地下室调整对比图

F2、F3、F5、F6住宅楼北立面调整对比图

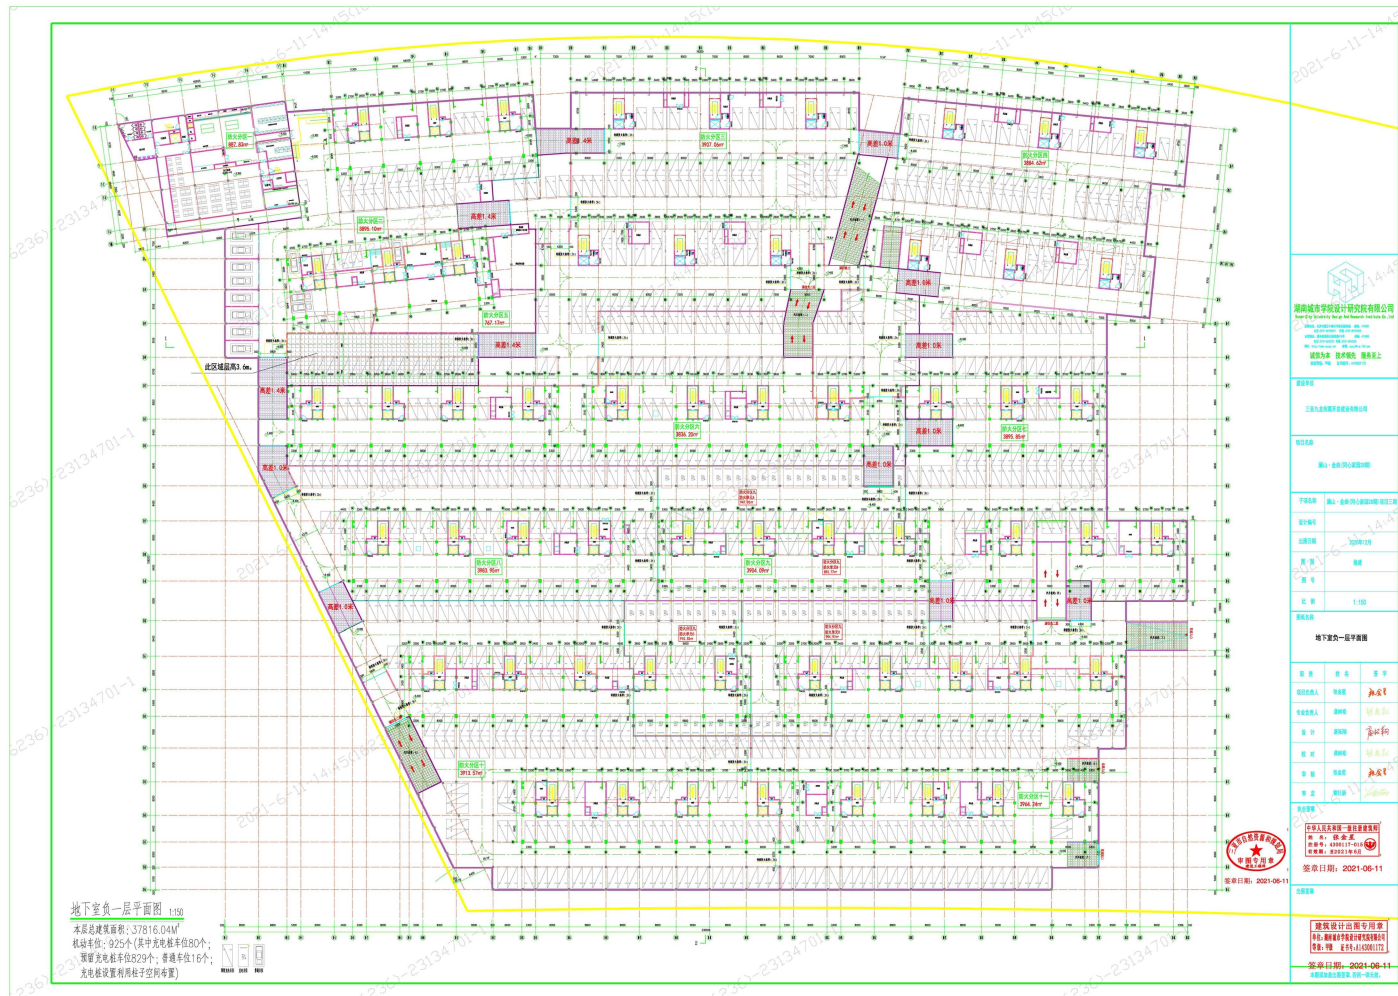
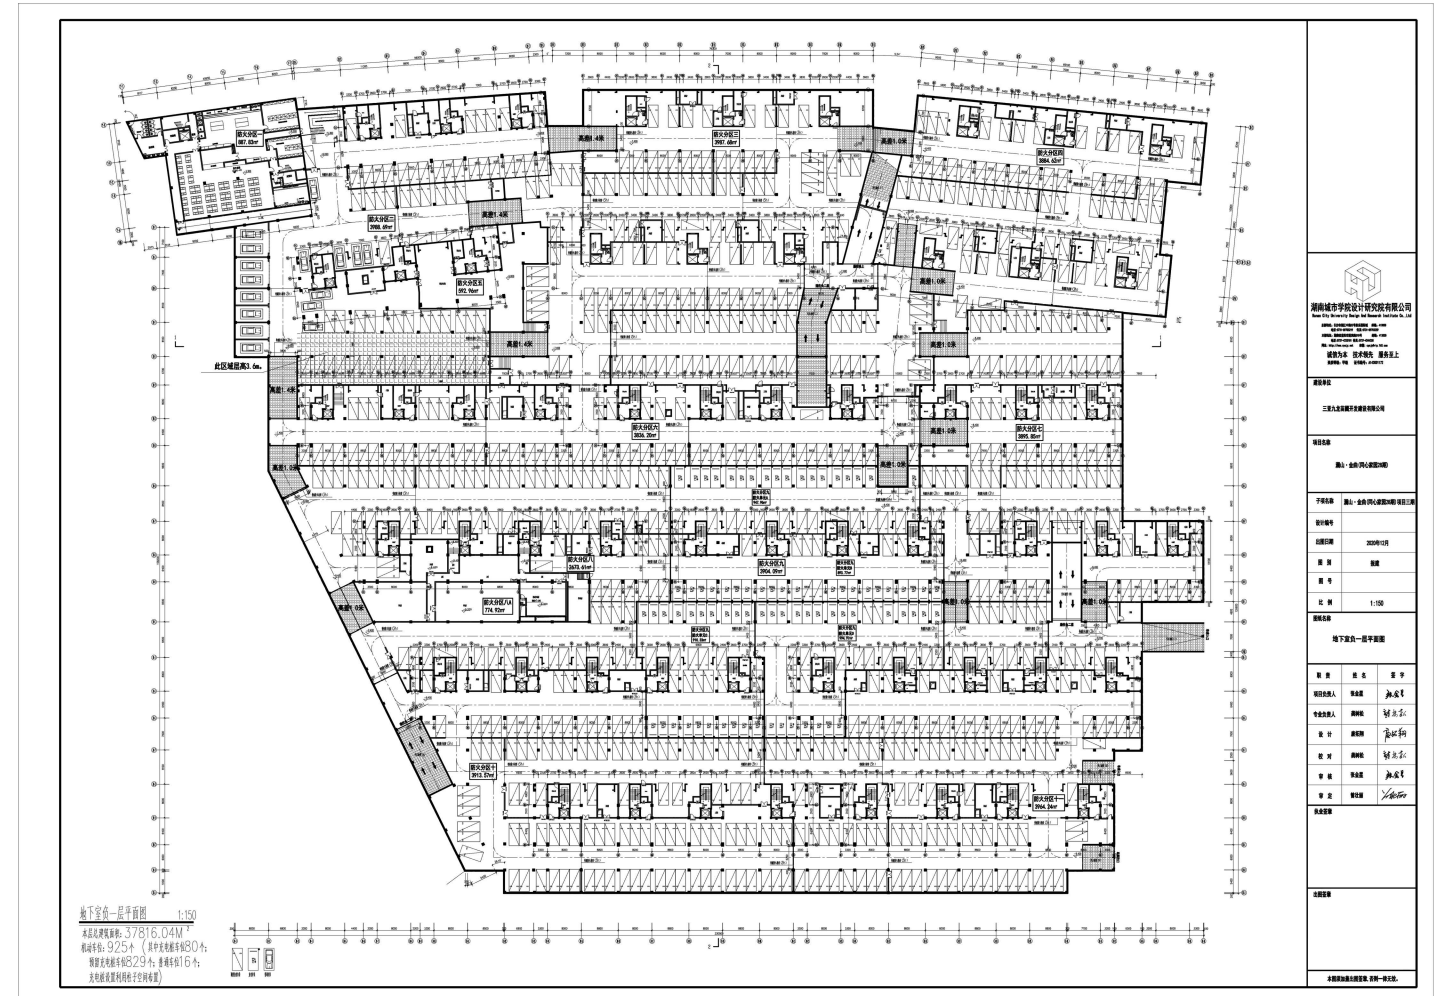
- 1、地下一层配电房及发电机房等设备房局部调整，地下一层建筑面积不变。
- 2、地下一层部分车位位置调整，地下一层车位数量不变。
- 3、完善物业服务功能，地下一层增设16间工具间。

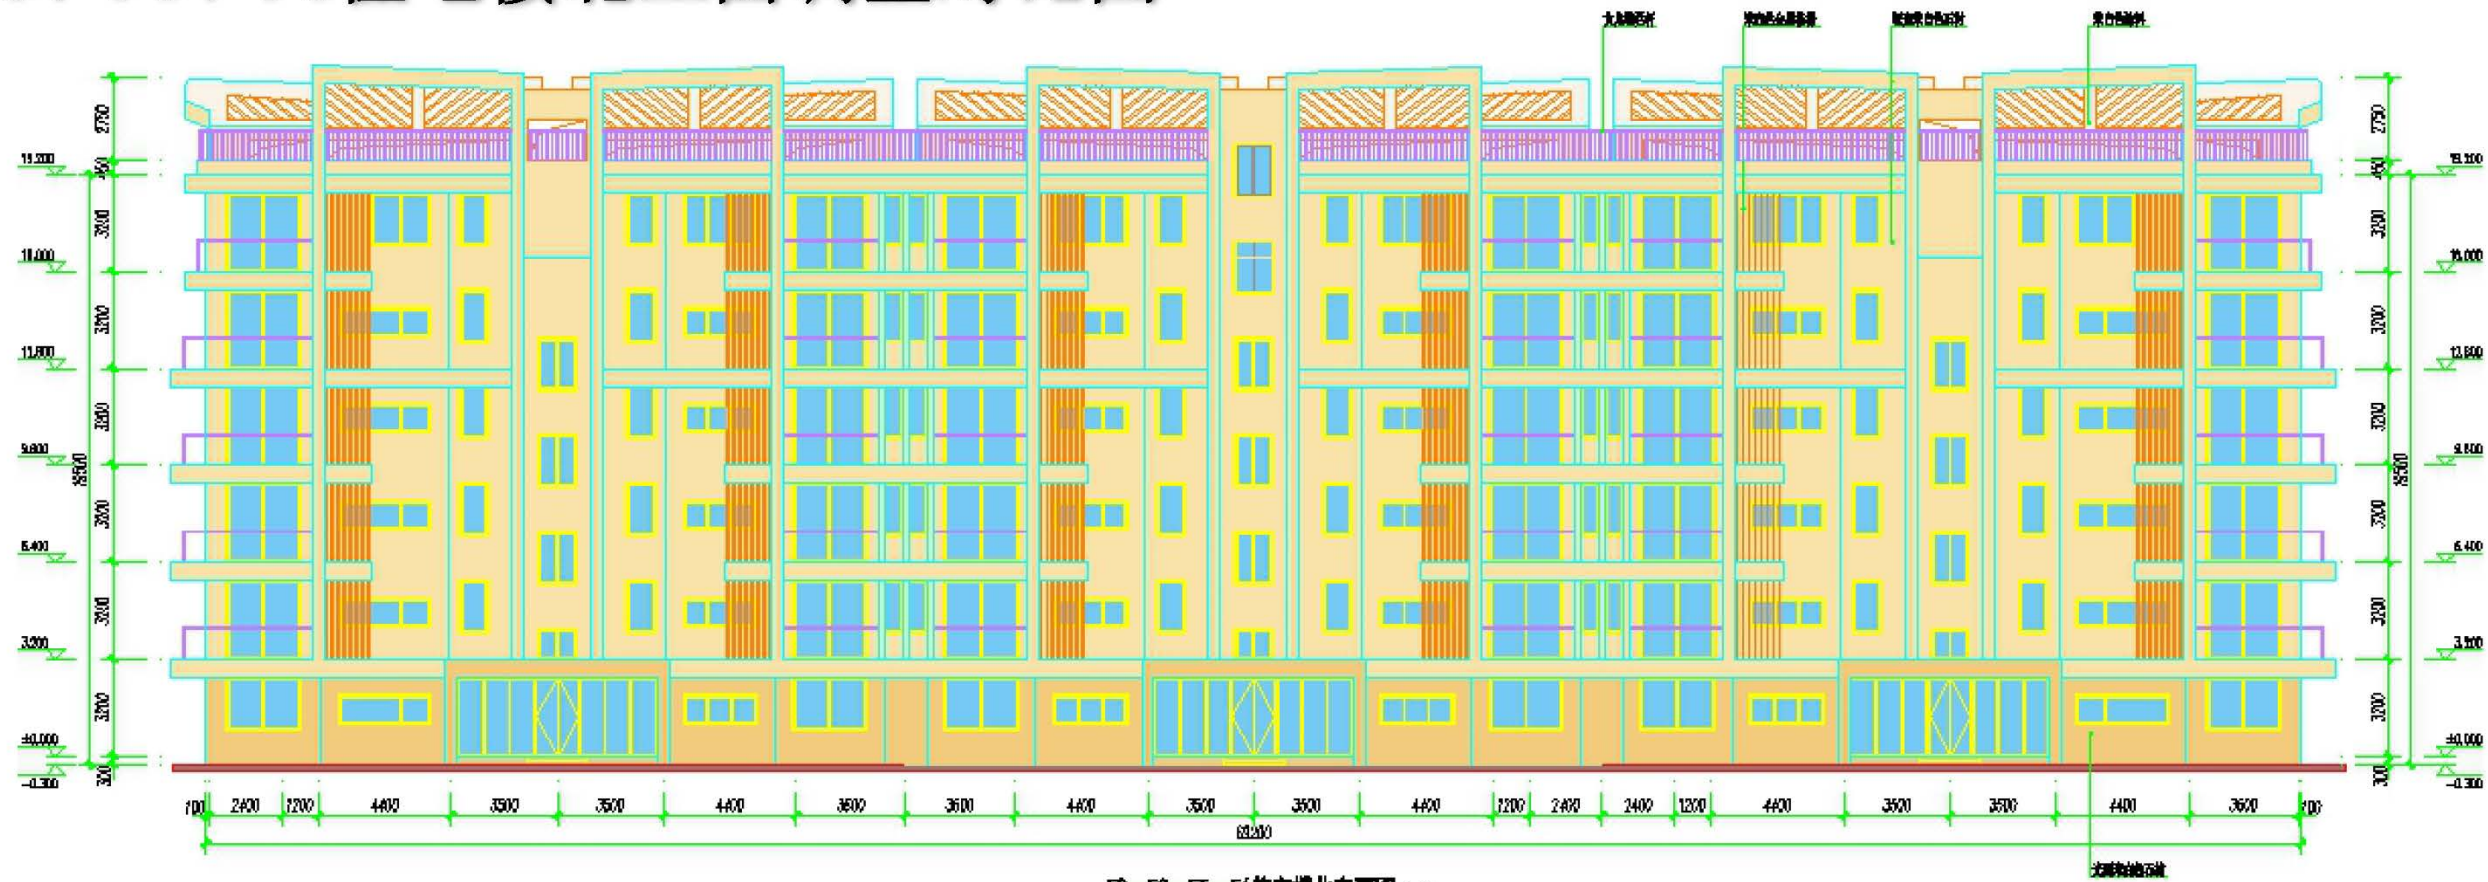
- 调整内容:
- 1、F2、F3、F5、F6住宅楼北侧厨房位置窗改小;
 - 2、首层颜色与上部一致, 外墙采用仿石漆。

F2、F3、F5、F6住宅楼西立面调整对比图

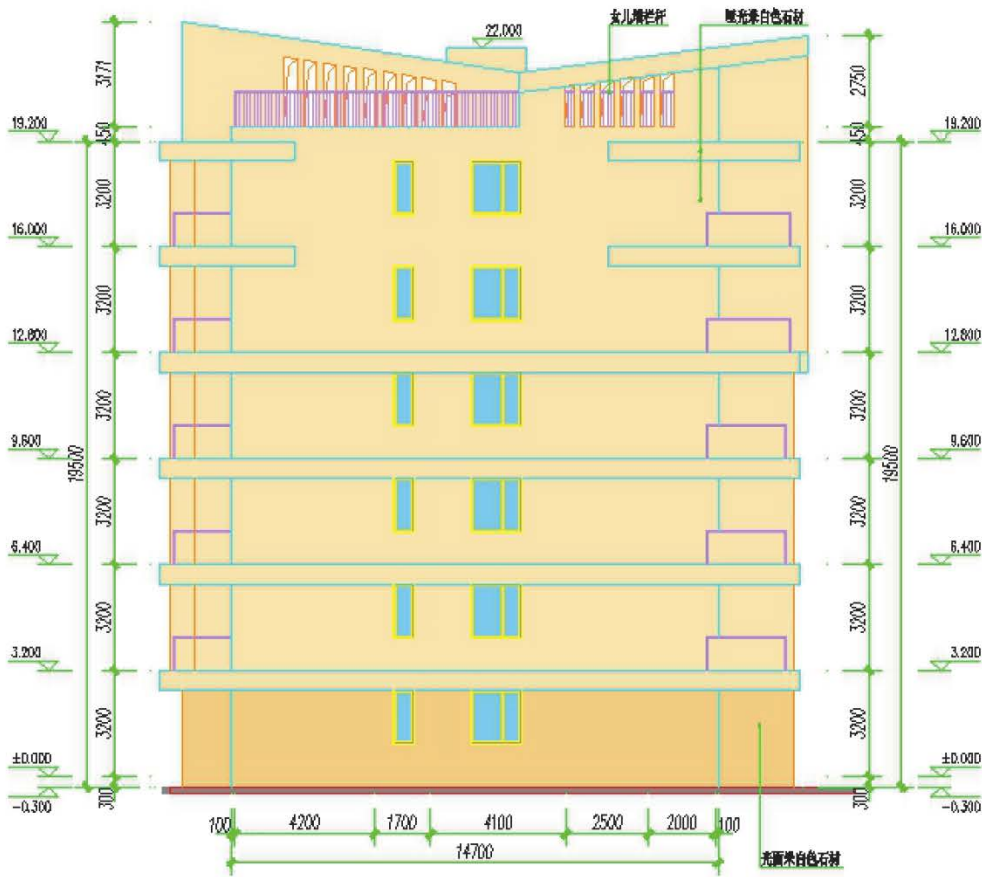
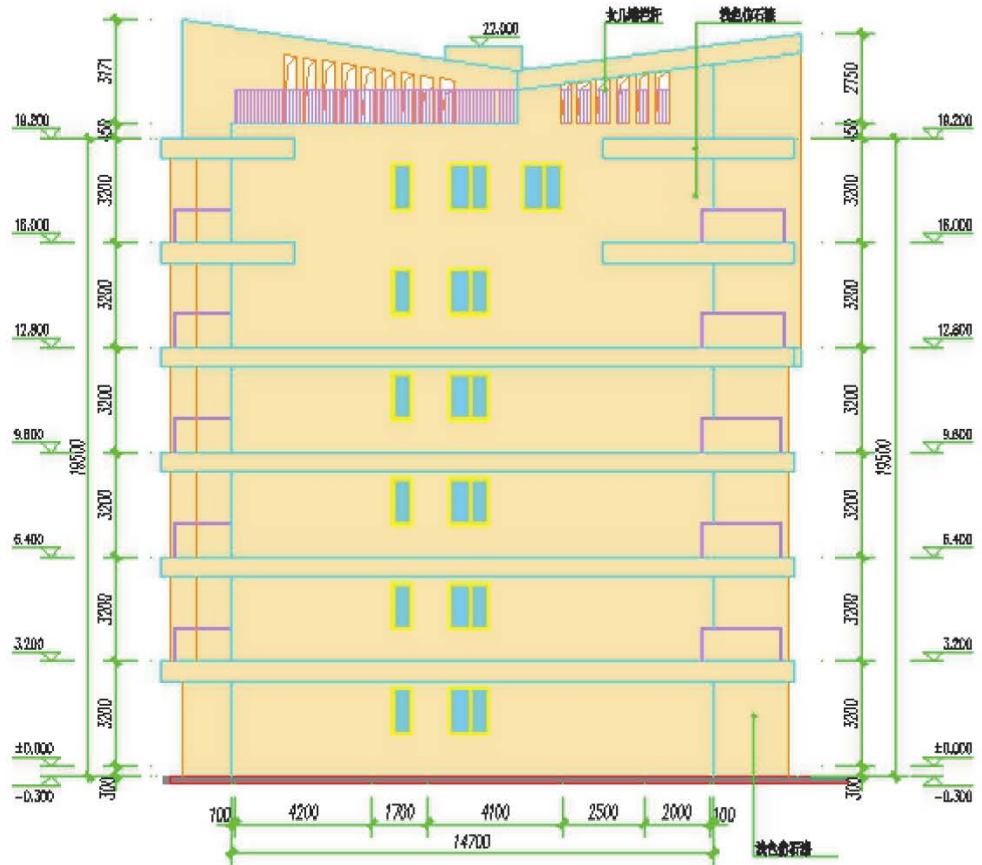
- 调整内容:
- 1、西侧大窗调整尺寸及位置。
 - 2、六层增加一个窗。
 - 3、东侧立面同西侧立面镜像调整。
 - 4、首层外墙颜色与上部一致，外墙采用仿石漆。

F2、F3、F5、F6住宅楼南立面调整对比图

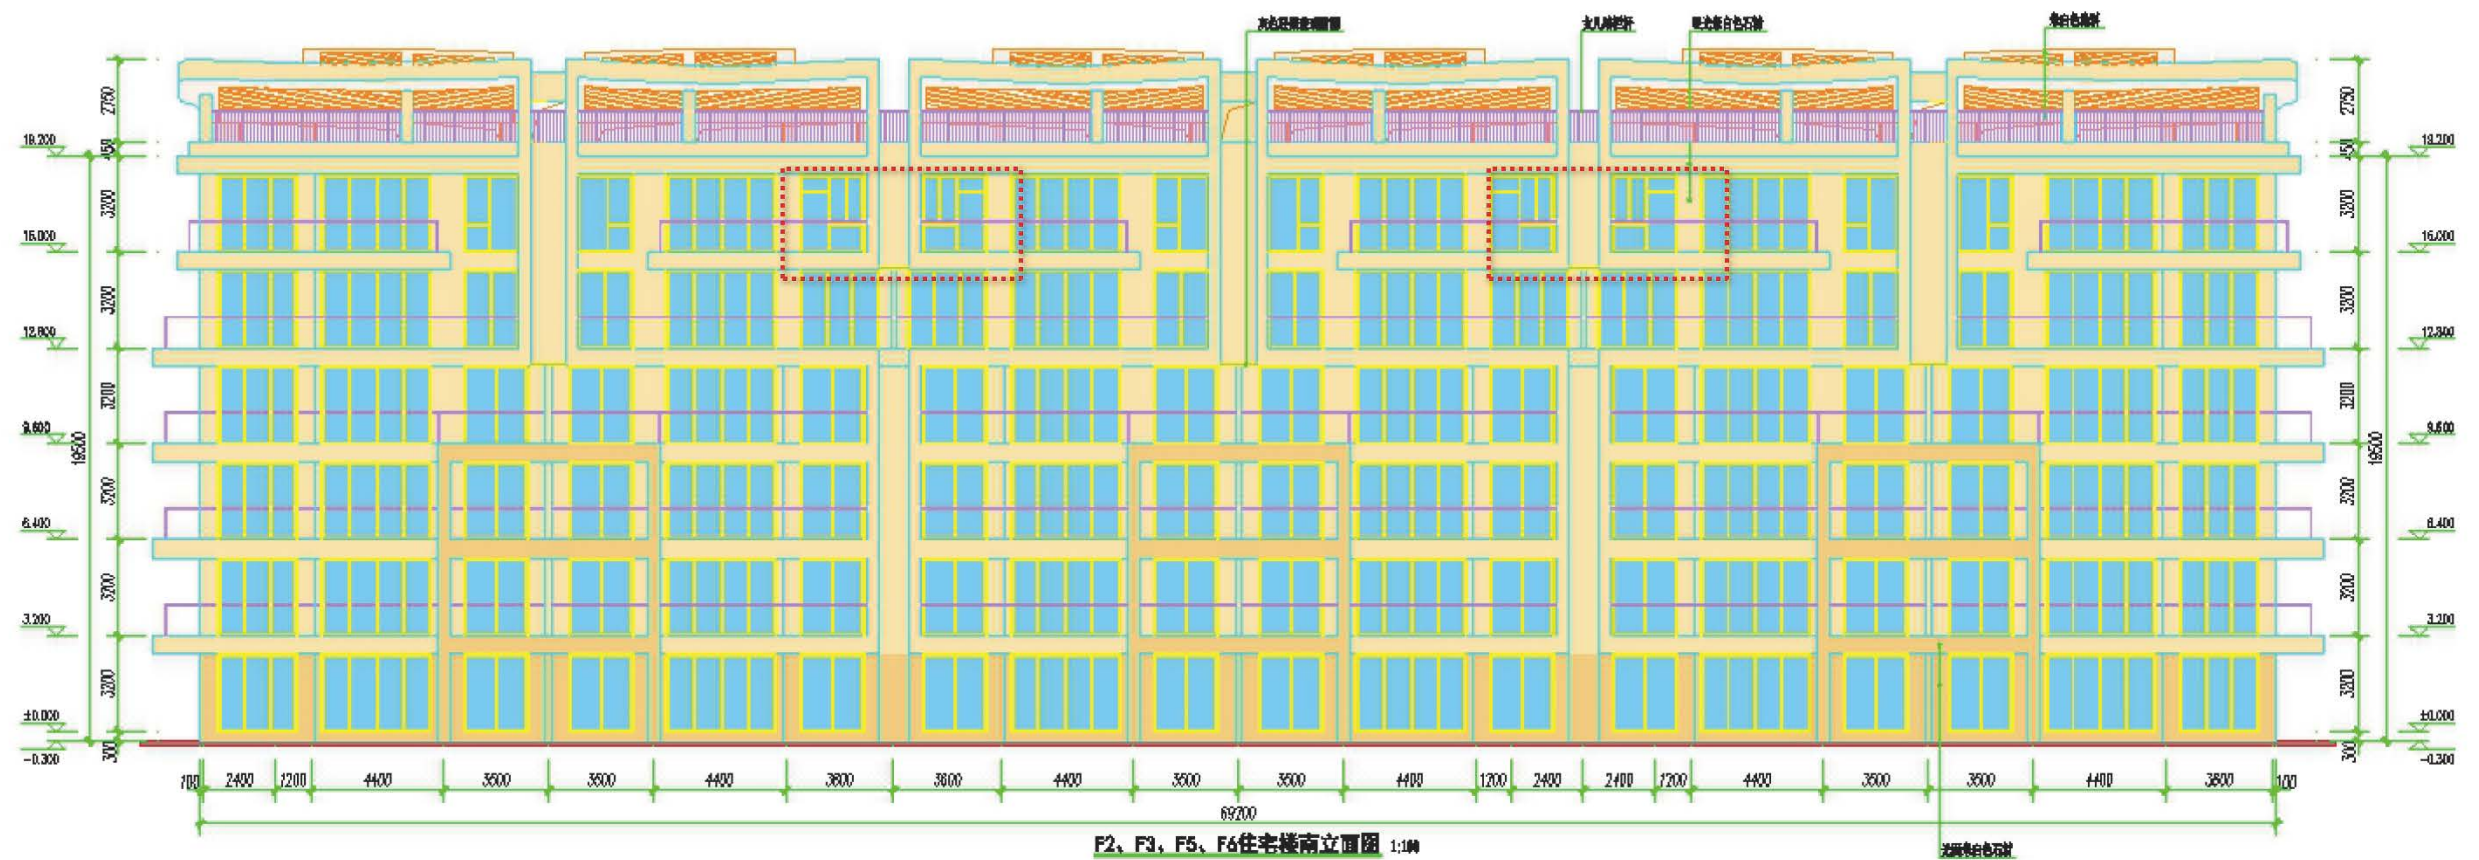
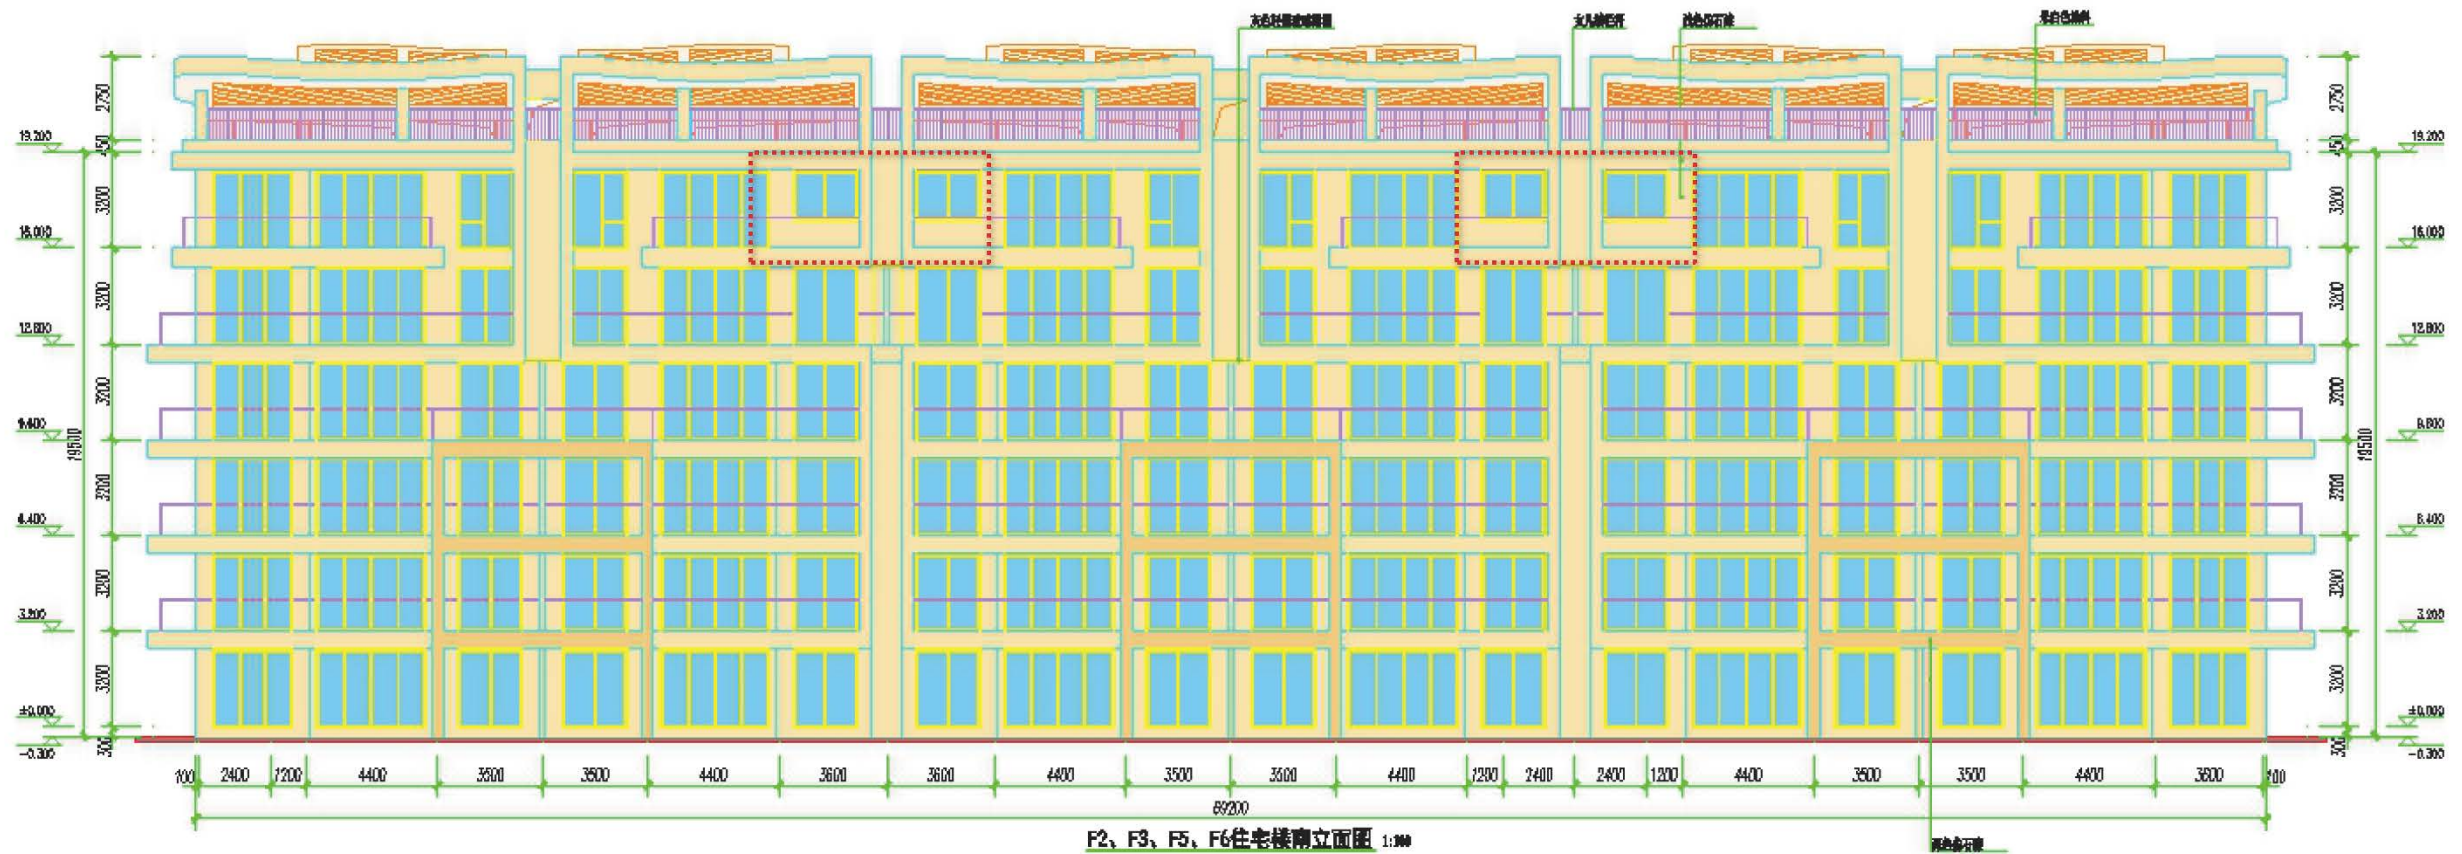
调整内容: 1、六层部分卧室门窗调整;
2、首层颜色与上部一致, 外墙采用仿石漆。
